1. ISTZUSTAND

2. FESTLEGUNGEN ZUR AUSFÜHRUNG

Sachverständigenbüro für Bauschäden
und Bauwerkserhaltung

DETAIL R1.1

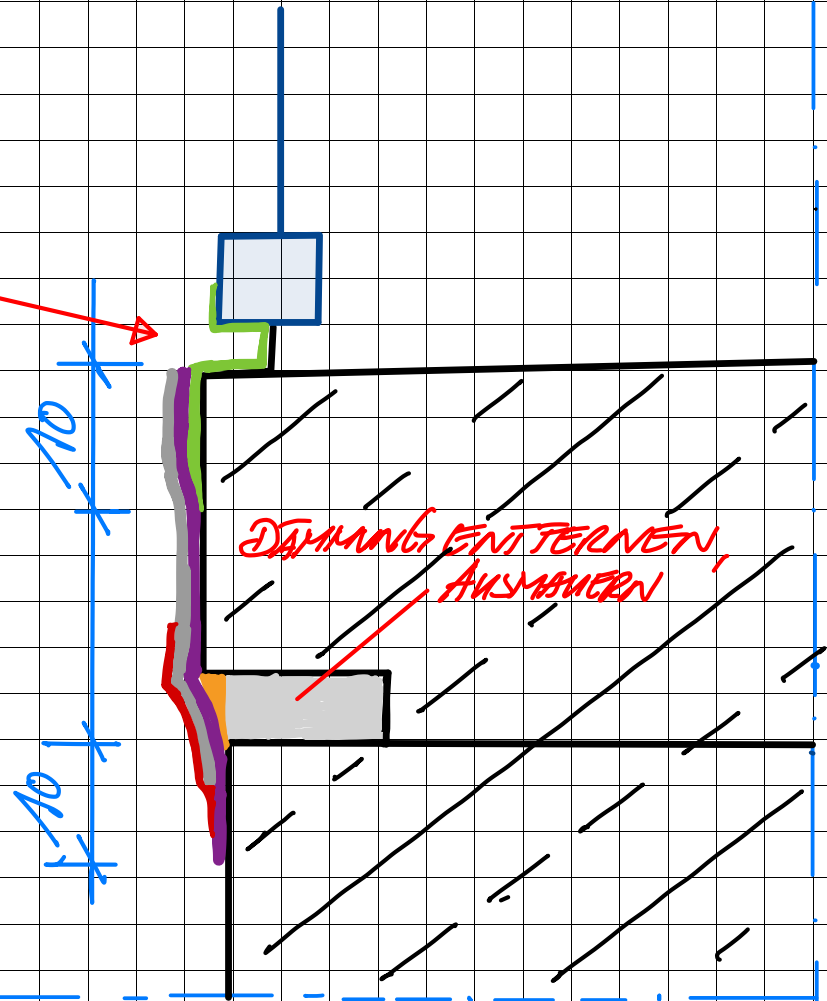
- ABDICHTUNG ALS WÄRMEEINSCHÜSS
- DICHTKEBLE
- ABDICHTUNG
- SANIERPUTZ
- PUTZABDICHTUNG
- FLÜSSIGKUNSTSTOFF

SCHUTZBLECH
(FESTLEGEN FOLGT)
